Mission régionale d'autorité environnementale
CENTRE - VAL DE LOIRE

Avis
sur le projet de parc éolien
porté par la SAS Parc Eolien de Charnizay Nord
sur le territoire de la commune de Charnizay (37)
Autorisation environnementale

N°MRAe 2022-3592

Implantation prévisionnelle des éoliennes (source : étude d'impact, page 13)

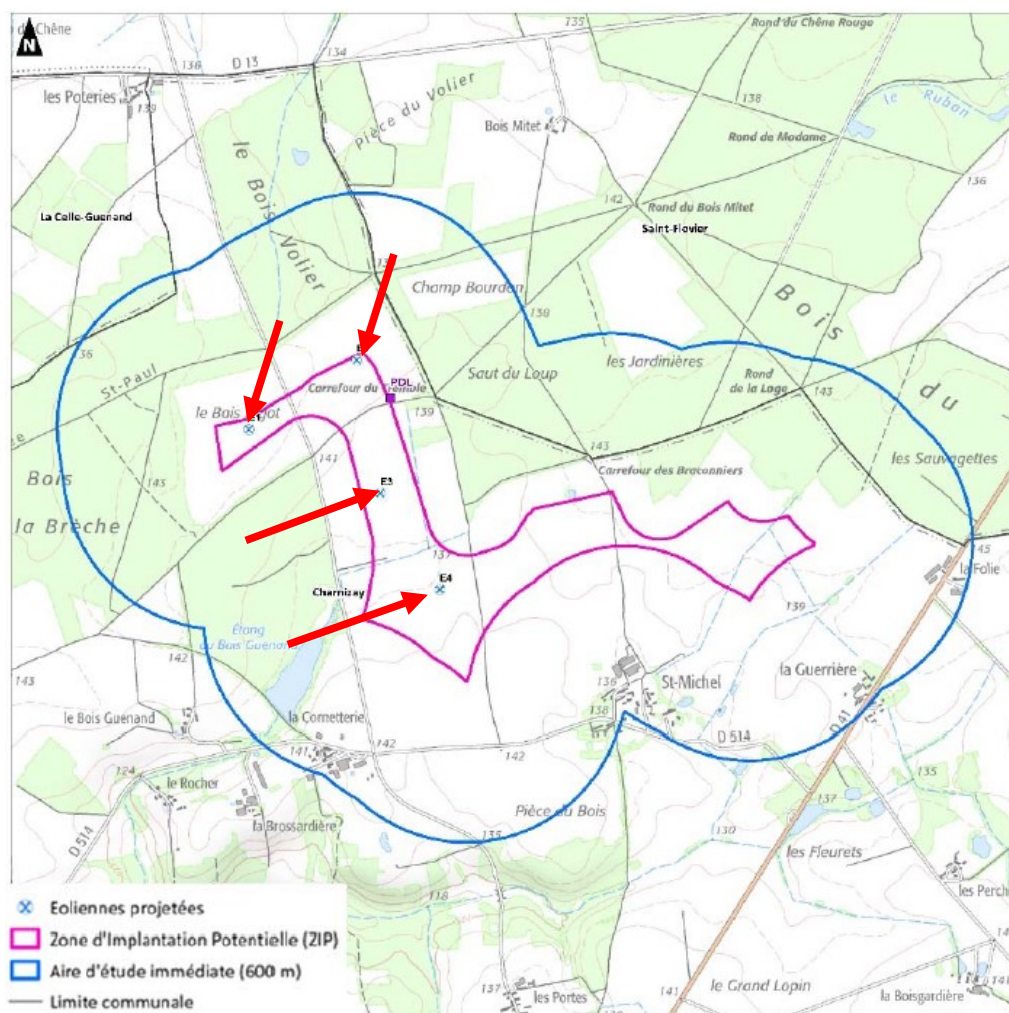
Pour ce qui concerne les chiroptères, le dossier présente les espèces de moyen et haut vol comme sensibles à l'éolien (Noctules, Pipistrelles), et ce pour l'ensemble des éoliennes. Le risque d'impact est donc qualifié de très fort pour ces espèces. L'autorité environnementale note le choix d'implanter les éoliennes à plus de 150 m des lisières (ici 185 m pour la plus proche). Il est rappelé que l'accord EUROBATS, dont la France est signataire, préconise une distance minimale entre le bout de pale et la

L'autorité environnementale recommande de :

- **reconsidérer le positionnement des éoliennes de manière à toutes les éloigner d'au moins 200 m des lisières ;**
- **revoir le bridage de façon à couvrir au moins 90 % de l'activité entre juillet et septembre, période la plus sensible pour les espèces de haut vol, en particulier au vu des choix d'implantation des éoliennes dans des secteurs sensibles de la ZIP.**
